Van:
Verzonden: donderdag 24 oktober 2024 16:30
Aan: Theo Duffhues; Jet Lommers; Martijn Daas; Mathijs Kuijken
CC: Ferry Jansen
Onderwerp: Overleg maandag as. rapportage Waterhuishouding Terlo
Bijlagen: Opmerkingen bij rapportage waterhuishouding Terlo d.d. 13-9-2024 Arcadis.pdf;
Bijlage 1 De bergingsopgave en aanverwante zaken.pdf

Opmerkingen bij de rapportage Waterhuishouding Terlo 13-9-2024 Arcadis

De bergingsopgave en aanverwante zaken

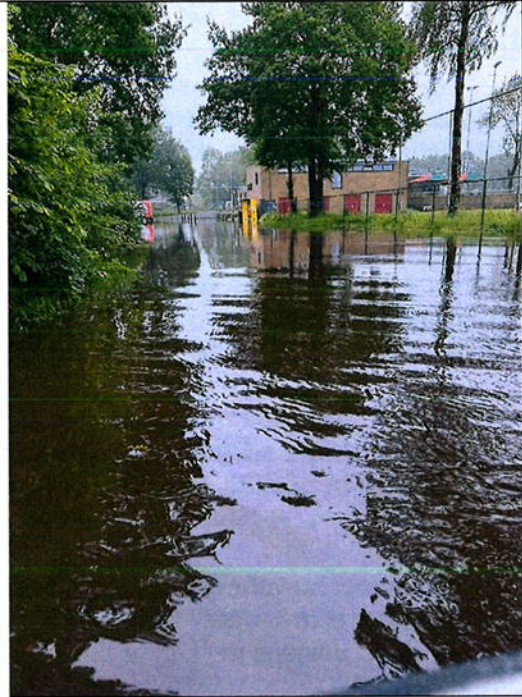
Verder. Kerkpad, parkeerplaats sportpark en sportpark ook volledig, volledig onder water. Waarom is dit niet meegenomen? Heel het achterland moet worden meegenomen. Daar komt immers ook een teveel aan water vanaf. Dat is in voorgaande onderzoeken ook altijd mee genomen.

Bij sportpark..

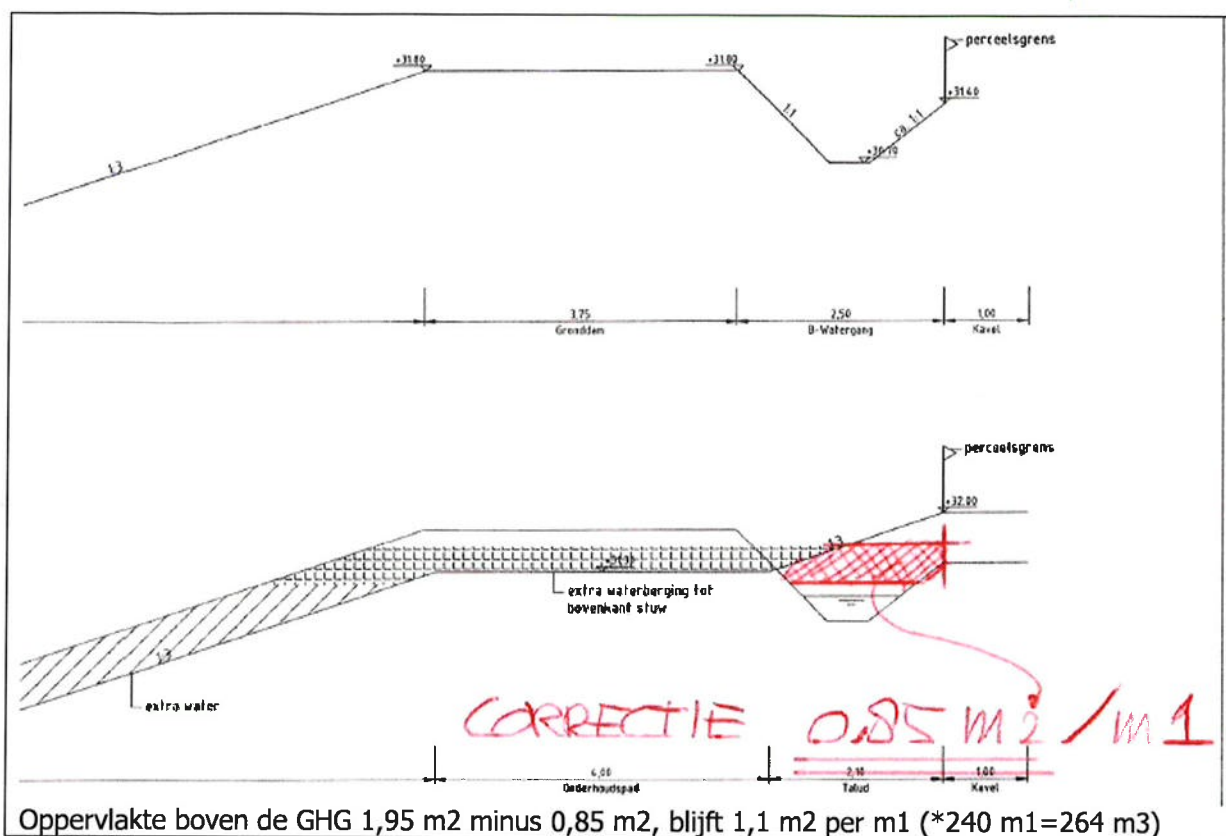
De gemeente geeft in haar reactie bovenstaand aan dat er rekening is gehouden met een bergingsbehoefte in die wintersituatie, een bergingsbehoefte, groot 531 m³. De gerealiseerde berging zou 553 m³ bedragen.

In diezelfde Nota van Inspraak en Vooroverleg geeft de gemeente aan dat deze als volgt wordt bereikt:

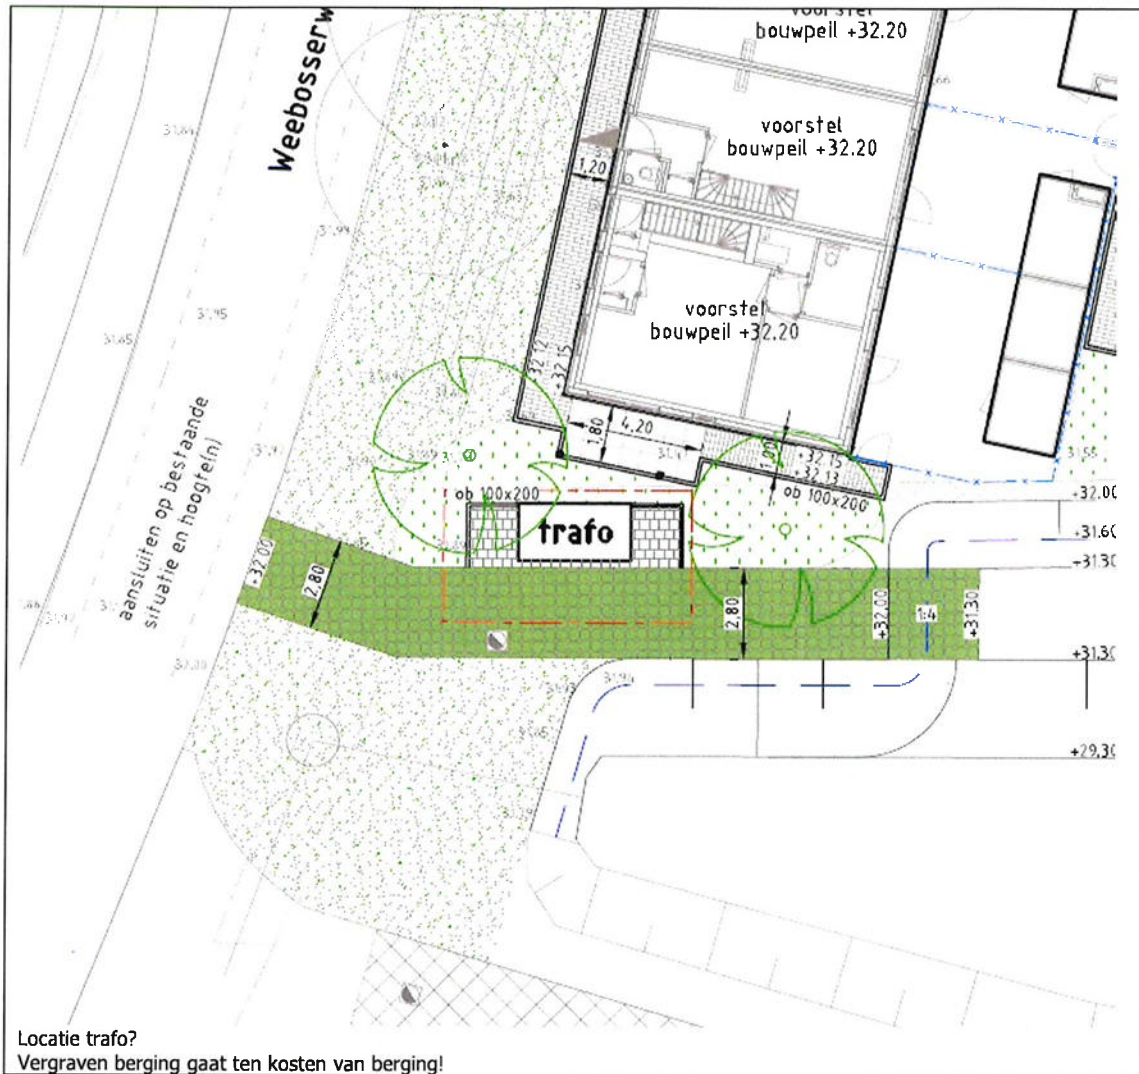
Hierin valt op aan de zijde van de Weebosserweg. Dat daar een trafo is gesitueerd. Buiten het plangebied? Waarom daar, en waarom niet in het plangebied? Staat daar op de fraaiste zichtkant... het lelijkste element, hoe kun je het bedenken..

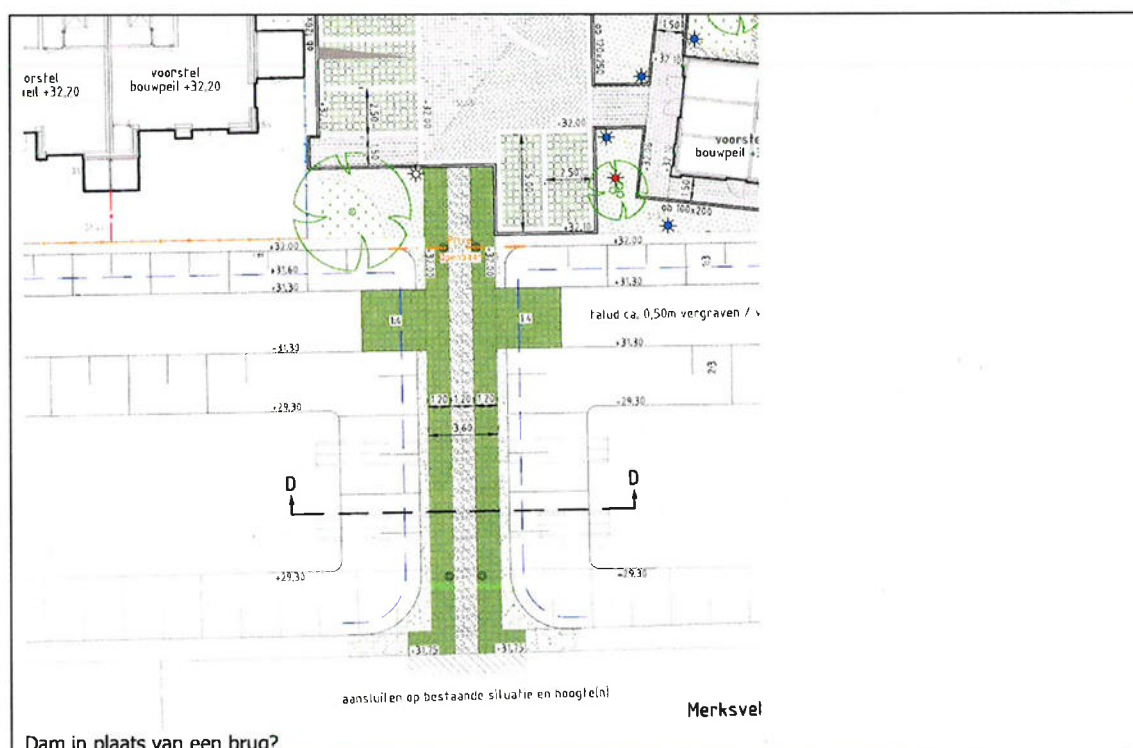
En daarnaast valt op dat daardoor de bergingsvijver moet worden vergraven. Substantieel minder m3, een correctie die ik nergens terug zie.

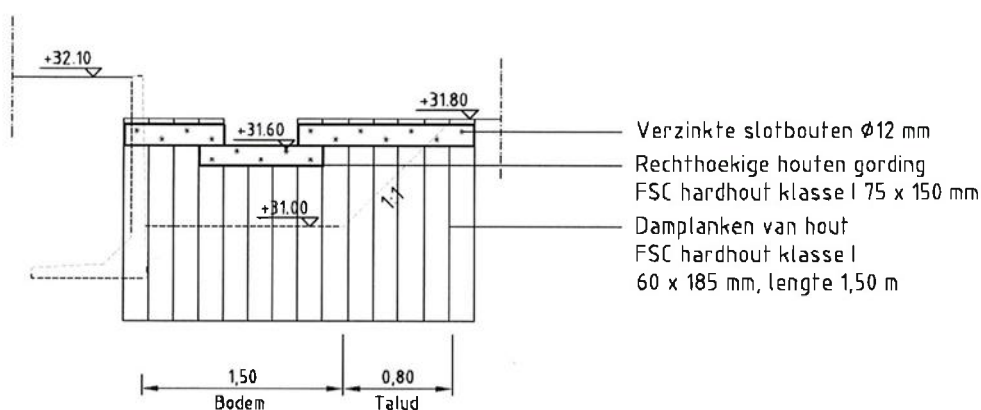
En verder bij de verbinding naar Merksveld. Ik dacht dat daar een brug zou komen. In de Nota van zienswijze staat eveneens door de gemeente aangegeven dat daar een brug komt, die dus geen invloed heeft op de hoeveelheid berging. Opmerkelijk dat in deze tekening een forse dam staat aangegeven.

Let op. Hier staat "bestaande sloot, verbreden indien mogelijk ivm bestaande bomen.

Begint ermee of je dat een bestaande sloot mag noemen. In de huidige situatie loopt de perceelsgrens precies door het midden van de bestaande sloot. Op deze tekening voorziet de ontwikkeling in een keerwand precies tot het midden van de bestaande sloot. Feitelijk wordt de berging van die bestaande sloot dus kleiner!! Het kleine beetje water dat geborgen kan worden in het plangebied wordt "weggedrukt" naar buiten naar het terrein van de natuurtuin!

En dan staat er nota bene nog bij "indien mogelijk" verbreden ivm bestaande bomen. Ik heb nieuws..Sloot kan niet worden verbreed, of het gaat ten koste van die zware bomen..
